Beeldkwaliteitplan 'De Lange Dreef'

Driebergen

Definitief
8 oktober 2007

Inspraaknota ontwerp-Beeldkwaliteitsplan Lange Dreef

Figuur 19: Doorsnede 'Groene straat'

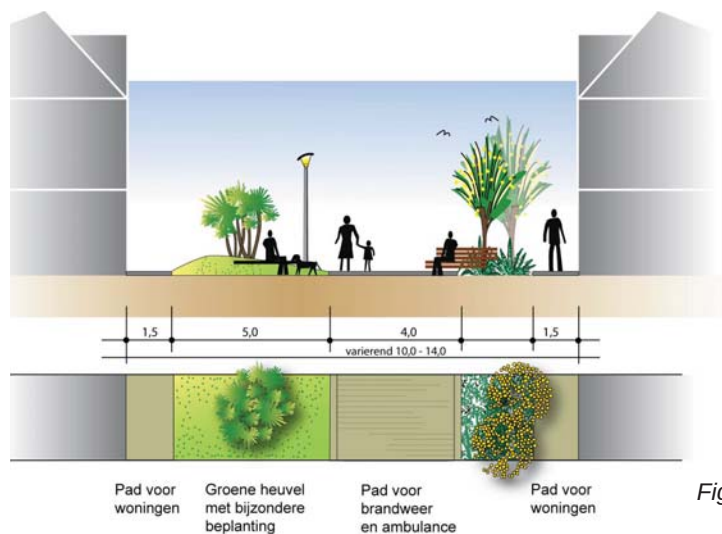
2.2	Breedte groene straat in zuidelijk plandeel te smal voor ontsluiting agrarische percelen	De breedte van het verharde pad zal voor tractor van 3m naar 3,5 m verbreed worden.	Aanpassen doorsnede pad op kaart
